事業変更許可及び整理資料における不適切な記載について

2022年12月26日の第2 Gr 設工認申請へ向けて、事業変更許可時の有効性評価に関する評価内容及び関連する補足説明資料の精査（設工認申請書を作成するための品質チェック）等を進めてきたところ、事業変更許可及びその整理資料に不適切な記載を発見したことから、事業変更許可及び設工認申請への影響並びに今後の対応について報告する。

ADRBにおける記載の誤りについて

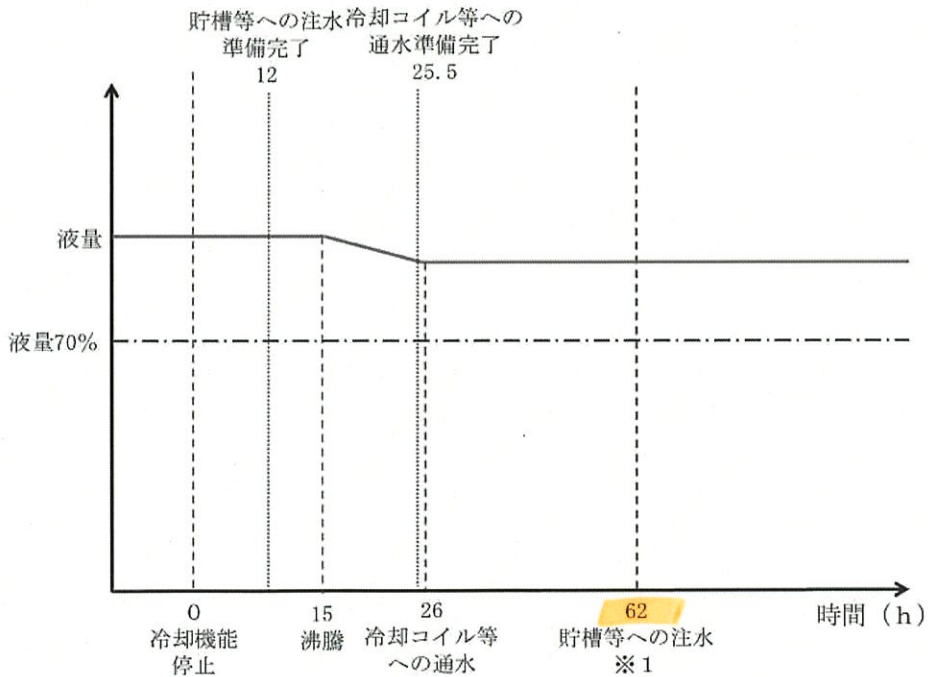
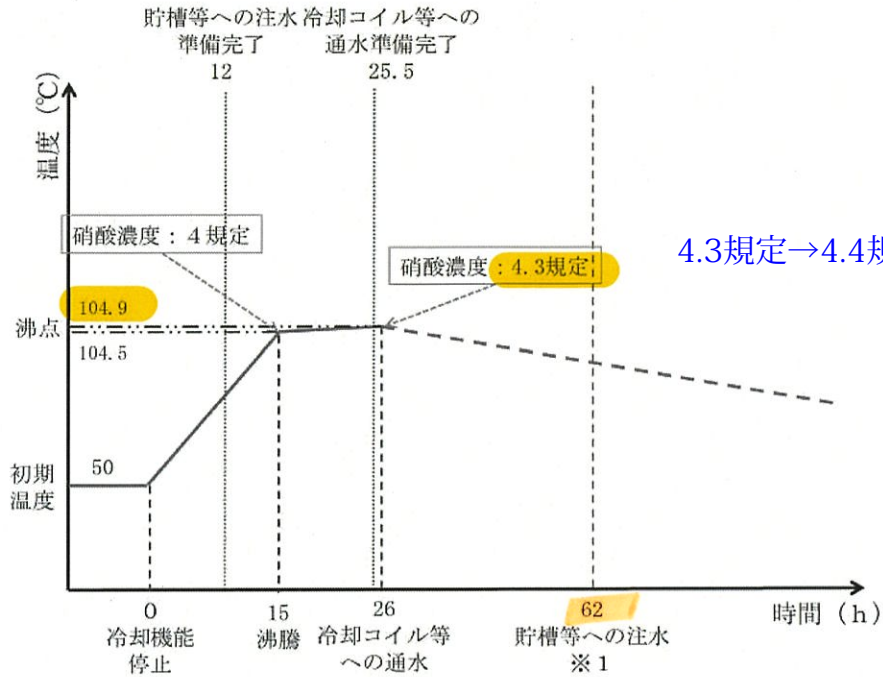
約 7.9×10^{-2}
→約 1.3×10^{-1}

約 2.4×10^{-2}
→約 3.9×10^{-1}

約 105°C →約 106°C

※1 冷却コイル等への通水により事態の収束を図るため、貯槽等への注水には至らない
第 7.2-23 図 冷却コイル等への通水及び貯槽等への注水実施時の
高レベル廃液濃縮缶に内包する高レベル廃液等の温度及び液量傾向

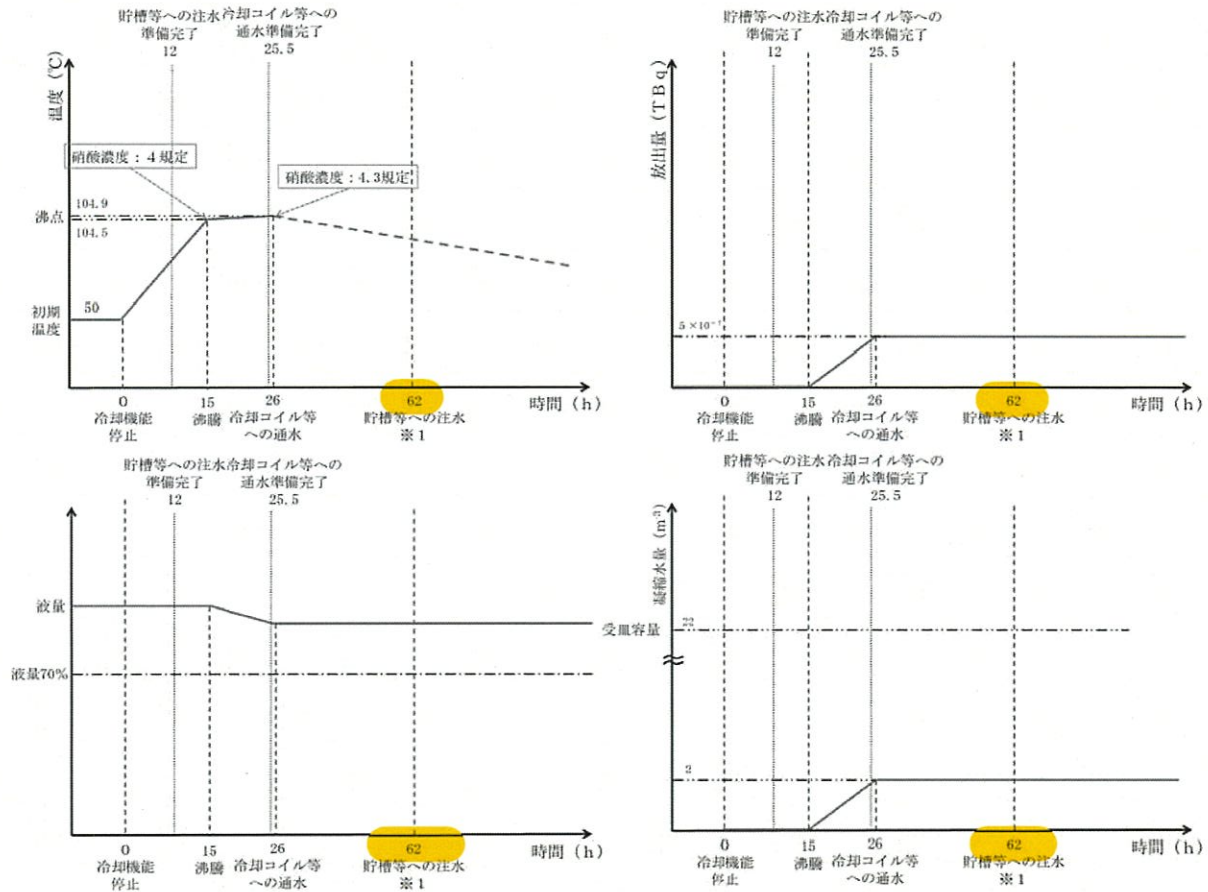
104.9°C
→105.2°C

【ADRB 添付書類八 第 7.2-23 図】

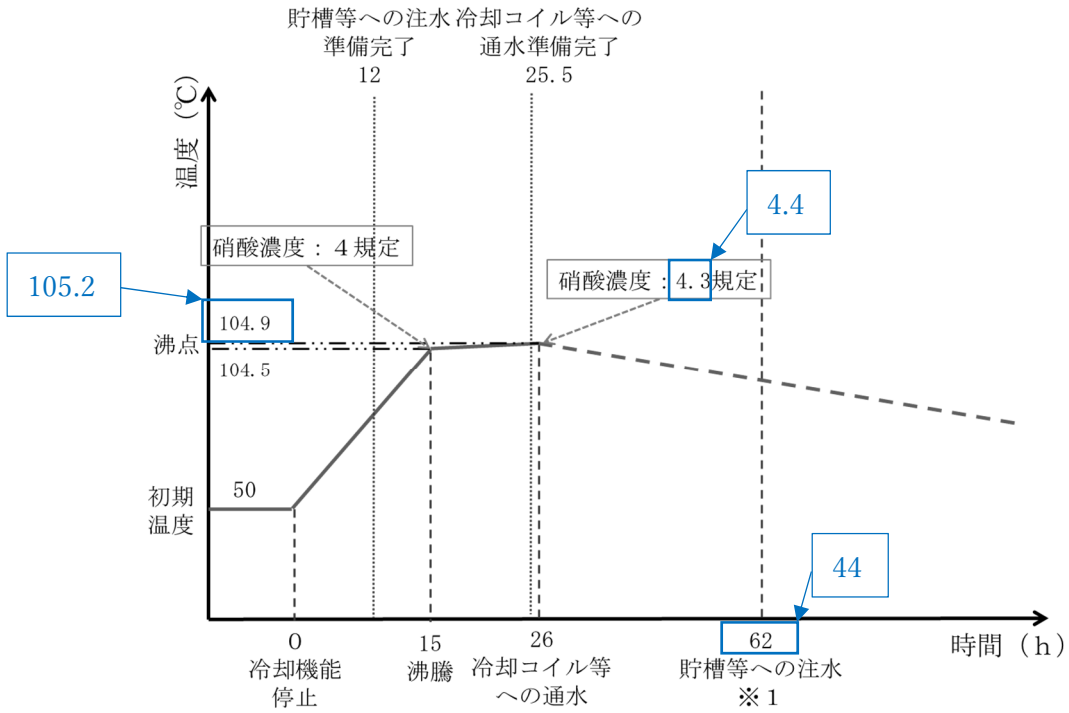
- 崩壊熱密度は希釈後の値を使用し、溶液量は希釈前の値を使用しているため崩壊熱量が小さく計算され、蒸発速度も小さい値となっている。
- 蒸発速度： $7.9 \times 10^{-2} \text{ m}^3 / \text{h}$ （修正前） \Rightarrow $1.3 \times 10^{-1} \text{ m}^3 / \text{h}$ （修正後）

- 供給流量： $2.4 \times 10^{-1} \text{ m}^3 / \text{h}$ \Rightarrow $3.9 \times 10^{-1} \text{ m}^3 / \text{h}$
- 貯槽等への注水開始時間（冷却機能喪失から70%までの時間）
：約62時間 \Rightarrow 約44時間
- コイル通水開始時温度： 104.9°C \Rightarrow 105.2°C
- コイル通水開始時硝酸濃度：4.3規定 \Rightarrow 4.4規定

第7.3-13図 水素爆発を未然に防止するための空気の供給実施時の硝酸プルトニウム貯槽の水素濃度の傾向（ウラン・プルトニウム混合脱硝建屋）

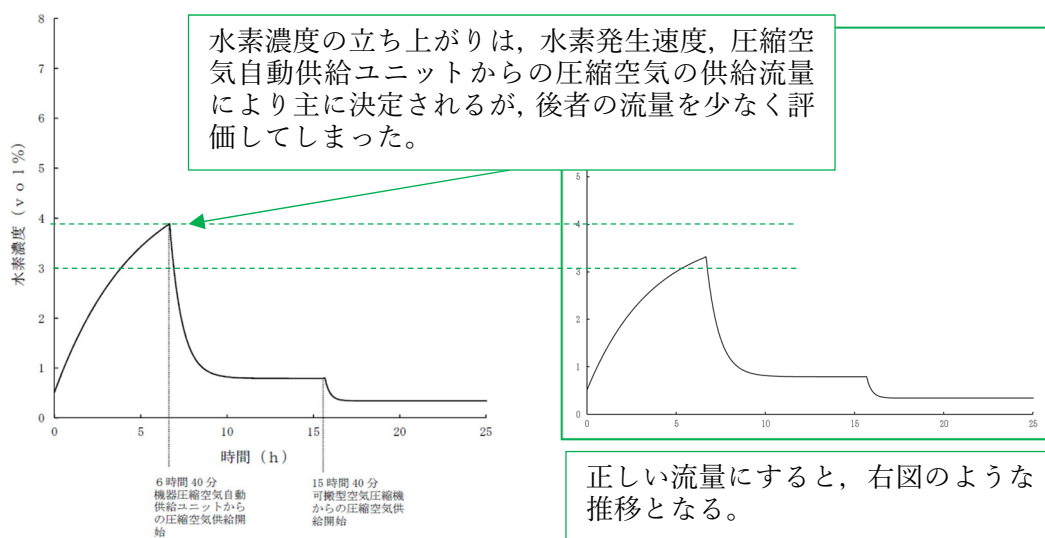
- ADRB においては、水素爆発の発生防止対策及び拡大防止対策の有効性を確認するために、圧縮空気の供給により水素濃度が未然防止濃度(8vo1%)に至ることを防止でき、水素濃度が可燃限界濃度(4vo1%)以上の場合は低下傾向を示した後、可燃限界濃度未満で平衡に至ることを確認するために、貯槽等内の水素濃度の推移を評価することとしている。(8-7-377 ページ参照)
- 貯槽等内の水素濃度の推移は、各建屋の結果を ADRB 添付書類八の第 7.3-16 図～第 7.3-20 図に掲載している。このうち、ウラン・プルトニウム混合脱硝建屋の硝酸プルトニウム貯槽の水素濃度の推移評価について、圧縮空気自動供給ユニットの流量を少な目に設定したことにより、最大水素濃度が高めに評価されていることを確認した。
- 本文及び添付書類八の文章中の水素濃度は、最も水素濃度が高くなるプルトニウム溶液供給槽の水素濃度を記載していることから、本文及び添付書類八の文章に影響はない。
- 水素濃度の推移を示している、添付書類八の第 7.3-13 図及び補足説明資料 8-8 の第 6 図に修正が必要である。

水素濃度の推移は以下の方法で評価しており、 Q_{H_2out} において考慮される空気の供給量 F_{air} が少なかったことで、 Δt 分後における水素濃度が高めに評価されてしまった。
